Figure 1: plan du boulevard d'Armor

Dans l'ensemble Trégor- Bicyclette trouve que l'aménagement du boulevard d'Armor est très bien réalisé, le fait d'avoir une vraie piste dans chaque direction, séparée de la chaussée, apporte un réel confort. Toutefois nous suggérons des améliorations pour la sécurité des cyclistes.

2.3. Rond-point de l'aérodrome

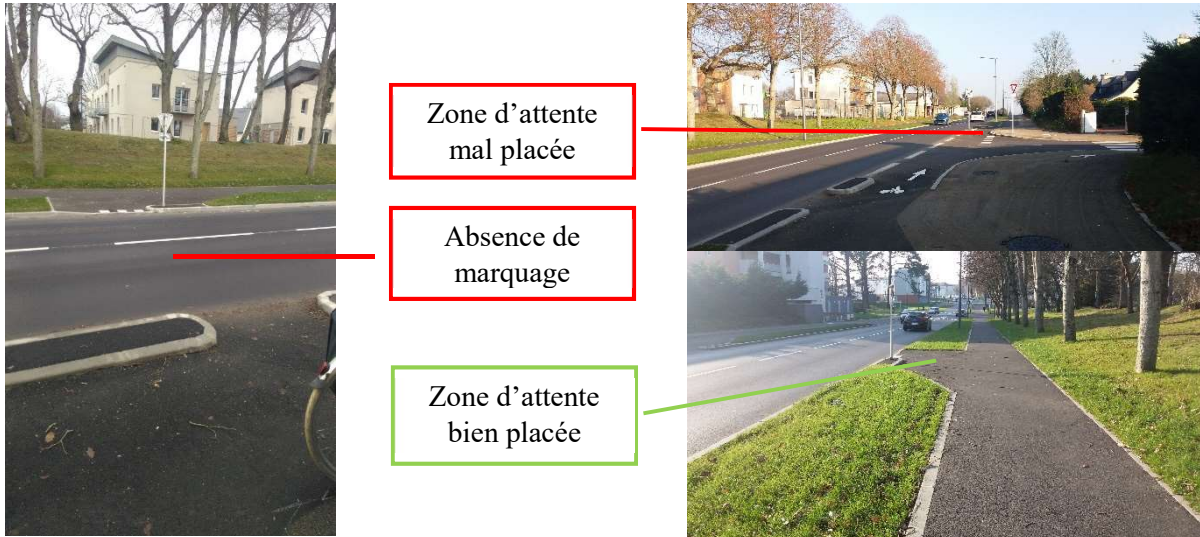
Absence de marquage de la piste dans le rond-point. Les voitures arrivant de Ker-Uhel, tournant à droite en direction du Kroaz-Hent coupent parfois sans noter la présence de la piste ni de cyclistes. Faut-il rajouter sur le panneau cédez le passage, un panneau « attention cyclistes » ?

Absence de cédez le passage pour les cyclistes, la signalisation verticale serait trop dangereuse, mais un marquage horizontal paraît adapté.

Le rond-point est sur un plateau ce qui permet vraiment de casser la vitesse au niveau de 3 de ses entrées. Toutefois nous ne comprenons pas pourquoi en venant de Ker-Uhel le plateau est si éloigné (50 m), ce qui permet aux automobiles de reprendre de la vitesse.

Le balisage de la Littorale / Vélo tour de manche a disparu. Cet été nombre de cyclotouristes se sont retrouvés « perdus » sur le rond-point d'Armor.

Absence de balise

3.2. Le rond-point

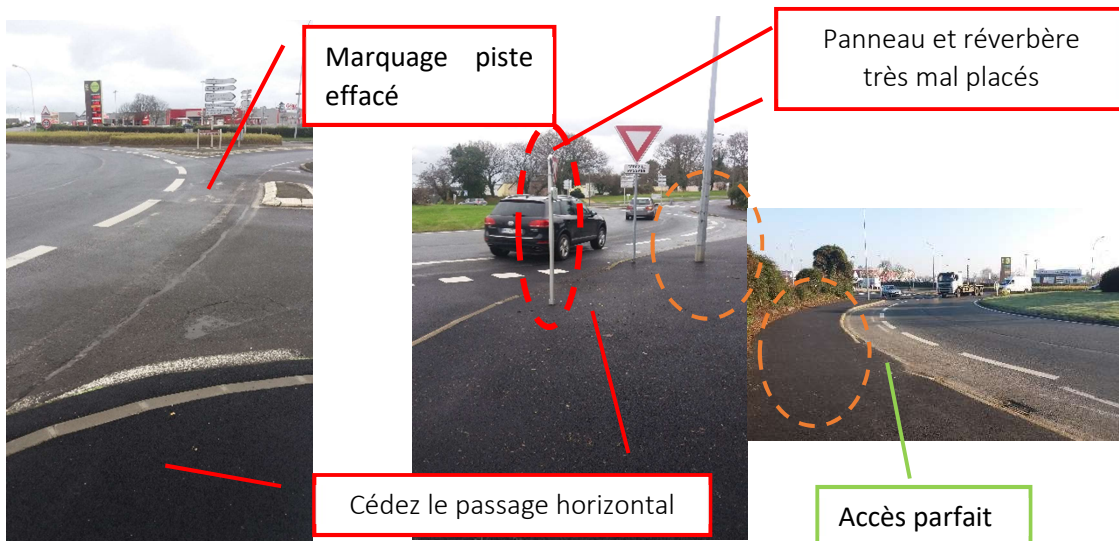
Le marquage au sol de la bande cyclable a disparu au fil des années.

Les accès au rond-point se font bien soit à niveau, soit via une pente adaptée, par contre il manque les balises cédez le passage qui à notre avis doivent être en marquage horizontal

L'accès Avenue de la résistance sur rond-point est devenu dangereux depuis qu'un panneau a été mis en place dans la rampe d'accès. On préconise un marquage horizontal.

Aujourd'hui, la piste entre l'avenue de la résistance et le boulevard d'Armor est sur le trottoir, toutefois, le réverbère est très mal placé, et les bosquets empiètent pas mal.

Trégor bicyclette préconise que la piste entre le rond-point et le Norauto soit bidirectionnelle.

3.3. Traversée vers le Mac Donald

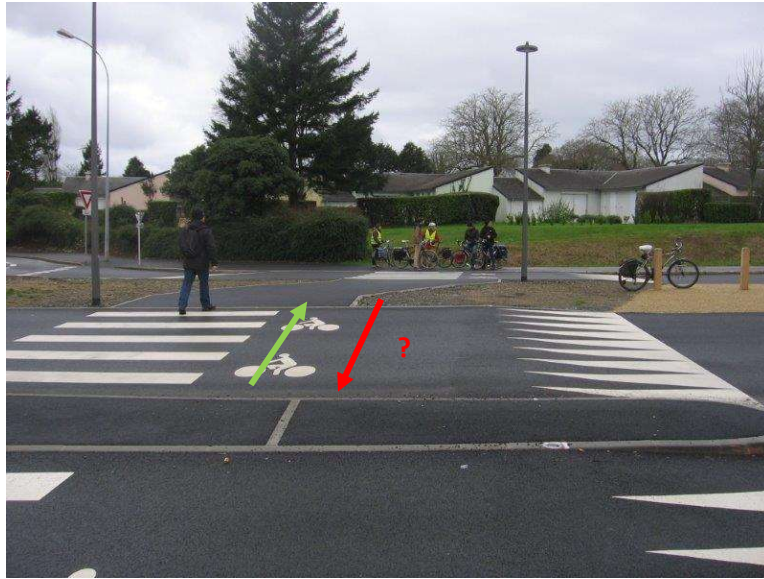
Il manque les balises cédez le passage pour les cyclistes, Trégor bicyclette préconise aussi un marquage horizontal.

La piste qui longe l'avenue de la Résistance n'a aucun marquage ! Est-ce vélo/piéton, bidirectionnelle ?

Absence de balise

Absence de marquage de traversée
absence de pictogrammes

Avant que la piste ne soit
bidirectionnelle, il faudra traiter le
carrefour de la rue Huet pour éviter
des accidents
